RI.271.7.2018.TM

**Odpowiedź na zapytanie o wyjaśnienie
treści specyfikacji istotnych warunków zamówienia.**

Dotyczy: Budowa sieci kanalizacji sanitarnej z odgałęzieniami w m. Świdnik Duży Drugi gm. Wółka (bez przyłączy) - etap trzeci (przetarg trzeci).

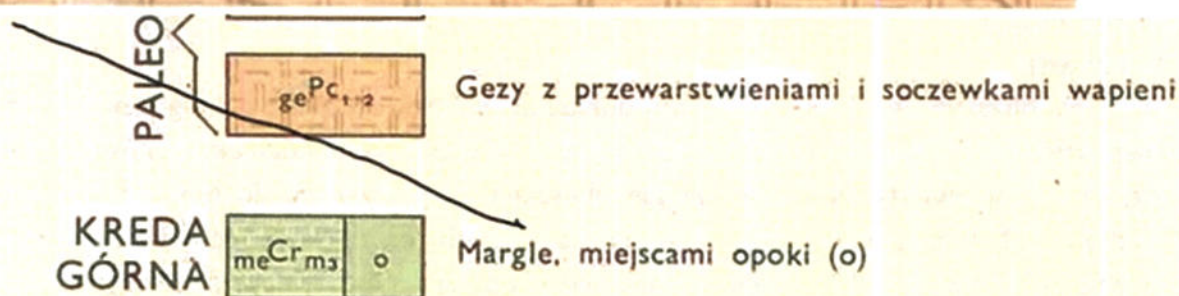
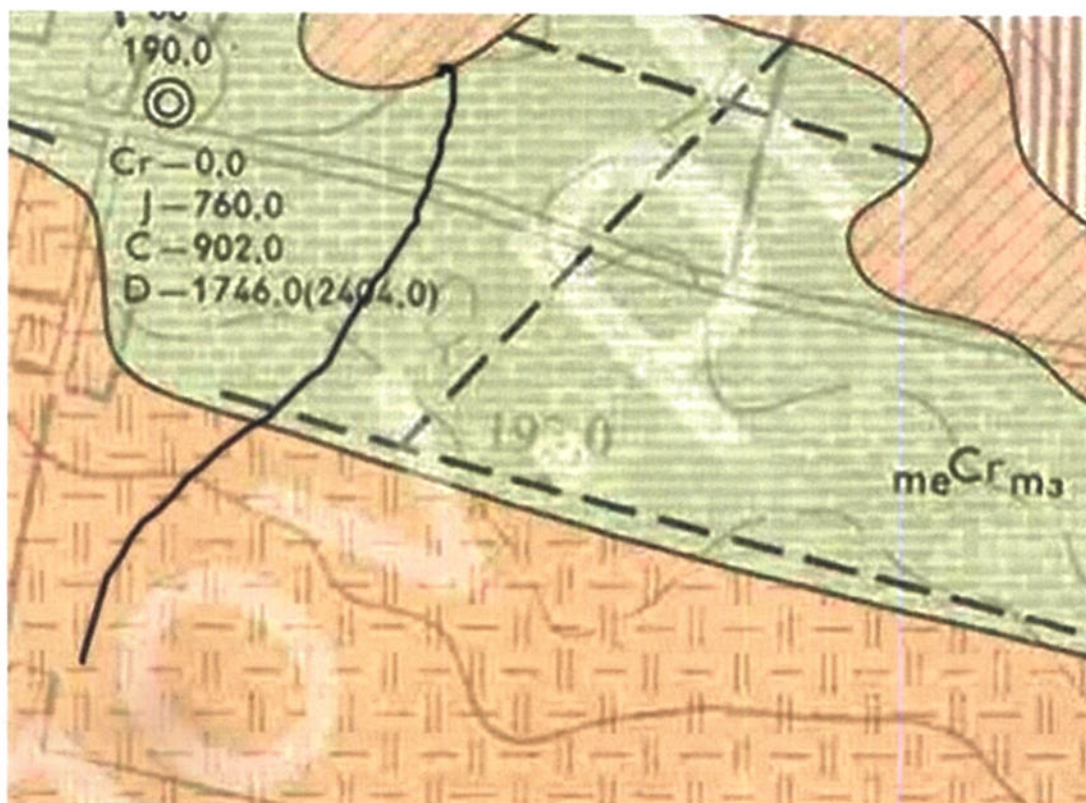
„Wykonawca przesyła fragment mapy geologicznej terenu na którym realizowana będzie inwestycja.”

Jednocześnie jeśli Zamawiający dysponuje szczegółowym opracowaniem geologicznym wraz z odwiertami z tego terenu prosimy o udostępnienie gdyż wg naszej oceny na terenie realizacji inwestycji występują pokłady kredy które mogą wręcz UNIEMOŻLIWIĆ wykonanie kanalizacji sanitarnej metodą przewiertu sterowanego rurami PE z zachowanie tak niewielkiego spadku. Wykonywanie wykopów na tak dużej głębokości (miejsca wykonania studni betonowych oraz przejść pod drogami mogą wymagać odspajania gruntu przy użyciu ciężkiego sprzętu.

W związku z tym prosimy o potwierdzenie czy Zamawiający w przypadku wystąpienia gruntu kategorii V-VI potraktuje to jako roboty dodatkowe?"

Na obecnym etapie postępowania Zamawiający nie przewiduje robót dodatkowych. Przesłany przez wykonawcę fragment mapy potwierdza, że w miejscu budowanej kanalizacji występują margle podobnie jak w miejscu, gdzie przewierty były wykonywane. Rodzaj sprzętu do wykonywania wykopów pod studnie pozostawiony został do wyboru wykonawcy. Zamawiający przypomina, że zgodnie z zapisami SIWZ: "Załączone do dokumentacji przedmiary robót mają charakter wyłącznie pomocniczy i pozwalają jedynie na wstępną analizę i wycenę zamówienia. Wykonawca musi wziąć pod uwagę fakt, że

rozliczenie przedmiotu umowy ma charakter ryczałtowy, a więc przedmiot zamówienia obejmuje również dodatkowe roboty nieuwzględnione w przedmiarze robót, a konieczne do zrealizowania przedmiotu umowy. Udostępnienie przez zamawiającego przedmiaru robót nie zwalnia wykonawcy od obowiązku skalkulowania oferty w oparciu o projekt, specyfikację, umowę jak również uwzględnienie wszystkich robót i kosztów nie przewidzianych w przedmiarze."
